Keuringsverslag van een elektrische laagspanning- en zeer lage spanningsinstallatie

NIET CONFORM

Straatnaam Rue de la Flûte Enchantée
Huisnummer 2
Busnummer 0001
Postcode 1080
Gemeente Molenbeek-Saint-Jean
Land België

Controlebezoek van een oude huishoudelijke elektrische installatie van een wooneenheid bij verkoop op vraag van de verkoper volgens (KB 08/09/2019) - AREI Boek 1- 8.4.2. en 8.2.1. en 4.2.4.3.

Afbeelding schakel- en verdeelbord:

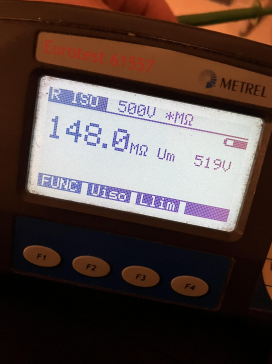
- I3.08 Een demonteerbaar aansluitstuk (aardingsonderbreker) dient aangebracht te worden in de aardgeleider teneinde de meting van de aardweerstand mogelijk te maken. (Boek 1 Onderafdeling 5.4.3.5.)

- I3.09 Een demonteerbaar aansluitstuk (aardingsonderbreker) moet steeds gemakkelijk bereikbaar zijn. (Boek 1 Onderafdeling 5.1.5.1. en 5.4.3.5.)
- I5.02 De aanduiding van de stroomkringen en/of apparatuur, aansluitklemmen, enz dient aangebracht of vervolledigd te worden. (Boek 1 Onderafdeling 3.1.3.1. en 3.1.3.3.A. en 5.1.6.1)

- I5.09 De genaakbare, naakte onder spanning staande delen zijn onvoldoende afgeschermd. (Boek 1 Afdeling 5.1.4. en 4.2.2.3.)
- I5.10 Niet gebruikte invoeringen van het verdeelbord zijn niet correct of onvoldoende afgedicht. (Boek 1 Afdeling 5.1.4. en 4.2.2.3.)

- I5.13 De nominale spanning dient duidelijk vermeld te worden op een oordeelkundig gekozen plaats. (Boek 1 Onderafdeling 3.1.3.3.)
- I6.04 Een afzonderlijke differentieelstroombeschermingsinrichting met een gevoeligheid van 30mA is te plaatsen voor installaties van badkamer, wasmachine, vaatwas, droogkast en/of gelijkaardige toestellen. Deze dient ondergeschikt te zijn aan de hoofddifferentieelstroombeschermingsinrichting (Boek 1 Onderafdeling 7.1.4.1. en 4.2.4.3.)

- I6.06 De differentieelstroombeschermingsinrichtingen die worden geplaatst in huishoudelijke installaties zijn ten minste van het type A. Een differentieelstroombeschermingsinrichtingen van het type AC is niet toegelaten. (Boek 1 Onderafdeling 5.3.5.3.)

- I6.09 (Installaties voor 1/10/1981) Er is geen bescherming door een differentieelstroombeschermingsinrichting met een gevoeligheid van max 30mA voorzien voor contactdozen zonder aardpen. (boek 1 afdeling 8.2.1 punt 6)

- I8.02 Stroomkringen voor contactdozen dienen minimaal uitgevoerd te worden met een draadsectie van 2,5mm² (Boek 1 Onderafdeling 5.2.1.2.)
- I8.03 Gemengde stroombanen (verlichting en contactdozen) moeten uitgevoerd worden met leidingen met een minimale doorsnede van 2,5mm². (Boek 1 Onderafdeling 5.2.1.2.)

I9.02 Schakelaar, contactdoos of aftakdoos herschikken en opnieuw bevestigen. (Boek 1 Onderafdeling 1.4.1.3.)

I9.06 Niet alle contactdozen op LS zijn kinderveilig en/of voorzien van een beschermingscontact (NBN C61-112). (Boek 1 Onderafdeling 1.4.2.3. en 5.3.5.2.)

I9.13 Toestellen zonder bodem moeten bevestigd worden op aangepaste montageplaten. (Boek 1 Afdeling 5.1.4. en 5.3.5.2. en 5.3.5.4.)
